VOLVO

VERKSTADS- MEDDELANDE

BETR.	SPECIALVERKTYG	PRODUKT	P
	SVO 2739	GRUPP	08
	SVO 2744	NR	
DATUM	Oktober 1970		25

Ändring av SVO 2739 och SVO 2744

Bild 1

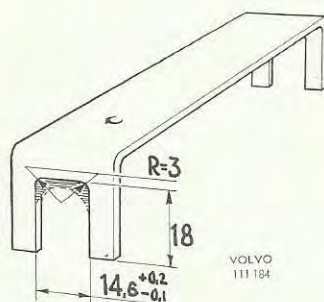
Hållare SVO 2739

Urtagen i hållarens båda ändar filas eller slipas upp enligt måtten i bild 1.

Bild 2

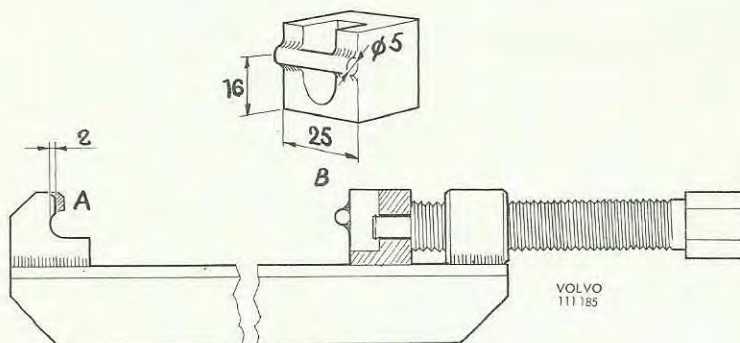
Pressverktyget SVO 2744

Slipa bort den sektionerade delen på klacken (A bild 2). En pinne $\varnothing 5 \times 25$ mm svetsas fast på den kuts som är fastsatt på spindeln (B bild 2).
